РЕПУБЛИКА СРБИЈА
АУТОНОМНА ПОКРАЈИНА ВОЈВОДИНА
ГРАД ПАНЧЕВО
Панчево, Трг краља Петра I бр. 2-4
Бр. XI-13-404-129/2019
Датум: 22.08.2019. године

ПРЕДМЕТ: Додатно појашњење број 3. у вези са јавном набавком бр. XI-13-404-129/2019, за избор приватног партнера и доделу уговора о јавно-приватном партнерству за вршење услуга реконструкције, рационализације и одржавања система јавног осветљења применом мера уштеде енергије са LED технологијом на територији града Панчева, без елемената концесије.

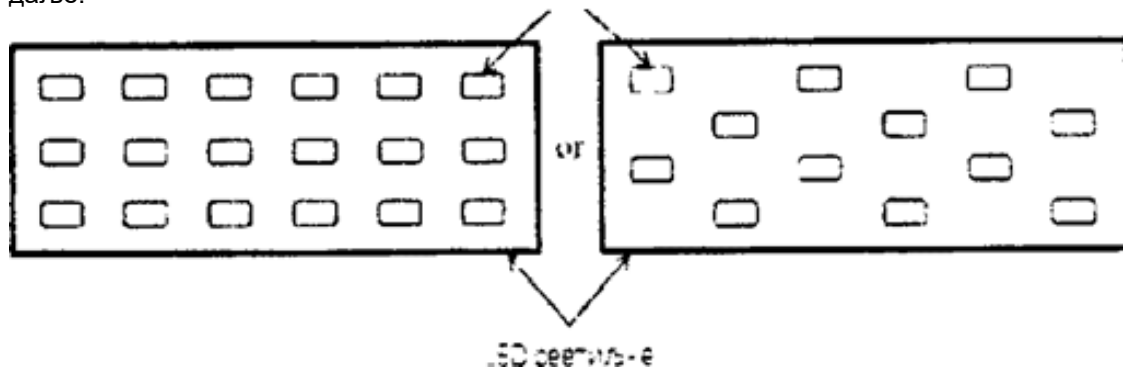
За све светиљке захтевате:

ЛЕД извори осветљења морају бити типа СМД и по редовима у ЛЕД светиљку као што је наведено даље.

На основу ког стандарда инсистирате баш на ова два распореда ЛЕД извора? Они се разликују и по распореду и по броју ЛЕД извора на једној ПЦБ плочи. Велики број реномираних произвођача светиљки користи ПЦБ плоче с 2 x 4 или 6 x 4 ЛЕД извора. На овај начин сте их дискриминисали, што није дозвољено према ЗЈН РС.
Стога вас молимо да овај захтев избаците.

ОДГОВОР НА ПИТАЊЕ бр. 6

Наручилац наводи да остаје при наведеним захтевима.
